Dato: 26.05.2026
Vår ref: 25/05406-15
Deres ref: 24/06315-29
Saksbeh.: Åslaug Iversen

Lindesnes kommune - uttalelse til offentlig ettersyn: Gismerøya industriområde - Fjellmannsbukta

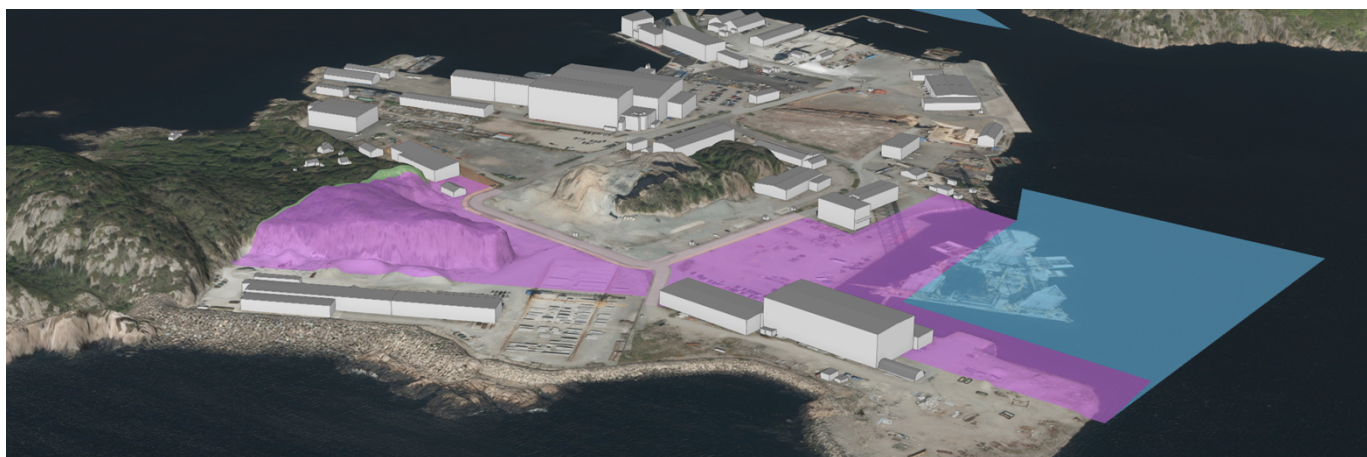
Deler av området som reguleres til industri er i gjeldene plan regulert til «særlig landskapshensyn» markert med SLA1 (Særlige landskapshensyn) i plankartet. Dette området fungerer som en buffersone for gravfeltet som ligger på naboeiendommen. Selv om det ikke ble funnet arkeologiske forminner innenfor planområdet, anbefaler Fylkeskommunedirektøren at området SLA1 (Særlige landskapshensyn) forbli grøntområde slik at det fortsatt fungerer som en buffersone mot industriområdet og friluftsområdet.

I planforslaget er området SLA1 (Særlige landskapshensyn) blitt til Naturområde (GN), og gjort vesentlig mindre. I innspill til oppstartsvalselet stiller vi oss svært negative til en ending av planformålet fra særlige landskapshensyn (SLA1) til industri.

Fylkeskommunedirektøren anbefaler at Naturområde (GN) får tilstrekkelig bredde som vil fungere som en landskaps- og vegetasjonsskjerm samt en buffersone mellom kulturminne/friluftsområdene og industriområde. I de mottatte plandokumentene er det ulik bredde på bufferen i illustrasjonsplanen og i plankartet. Fylkeskommunedirektøren anbefaler at Naturområde (GN) i plankartet utvides til bredden som vises i illustrasjonsplanen og utvides så den ivaretar funksjonen beskrevet i planbestemmelsene.
